ENERGINET

Dato:
22. maj 2025

HØRINGSSVAR FRA ENERGINET ELTRANSMISSION A/S VEDR. FORSLAG TIL LOKALPLAN 360 OG KOMMUNEPLANTILLÆG NR. 11 - SOLCELLEANLÆG VED SKONHØJVEJ - REBILD KOMMUNE

Figur 1 Eltransmissions anlæg i kommunen

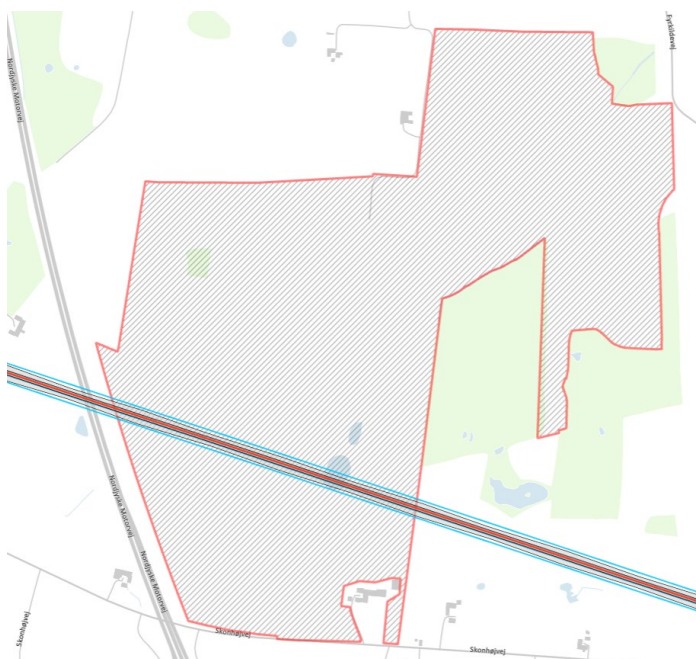
Eltransmission ejer og driver 400 kV luftledningsanlægget "Bramslev-Haverslev", som går igennem det påtænkte planområde.

I nedenstående kortudsnit, fremgår Eltransmissions elanlæg og planområdet.

Figur 4; Principskitse (Vejledende parklayout). Signaturforklaring: Blå: solceller / Brun: serviceveje / Mørk grøn: beplantningsbælter / Lys grøn: friholdte arealer (grønt område) / Lys grøn med signatur: faunapassager / Gul: sti / Sort: transformerstation.

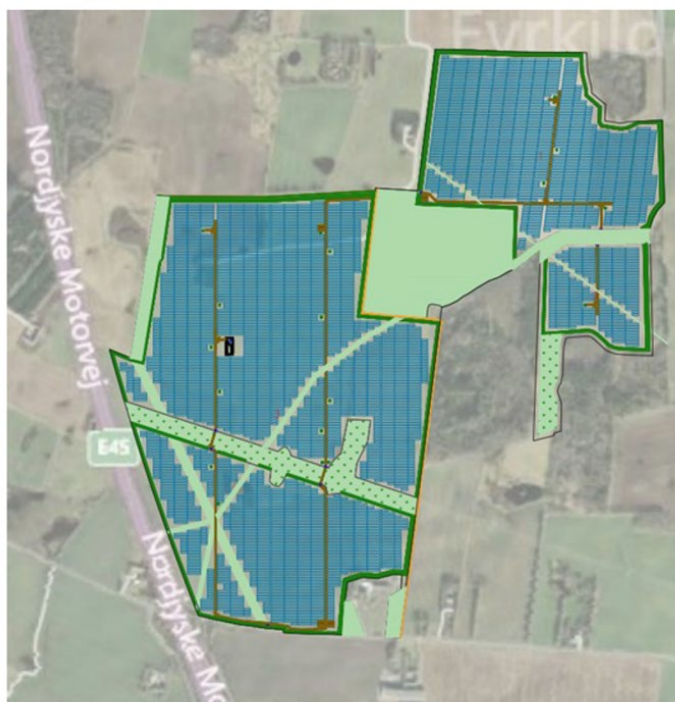
Eltransmission har bemærket, at der påtænkes serviceveje i servitutarealet omkring luftledningsanlægget. Etablering af servicevej i servitutarealet kræver dispensation fra den tinglyste servitut. Ansøgningen vedr. dispensation skal sendes til 3.parter@energinet.dk."
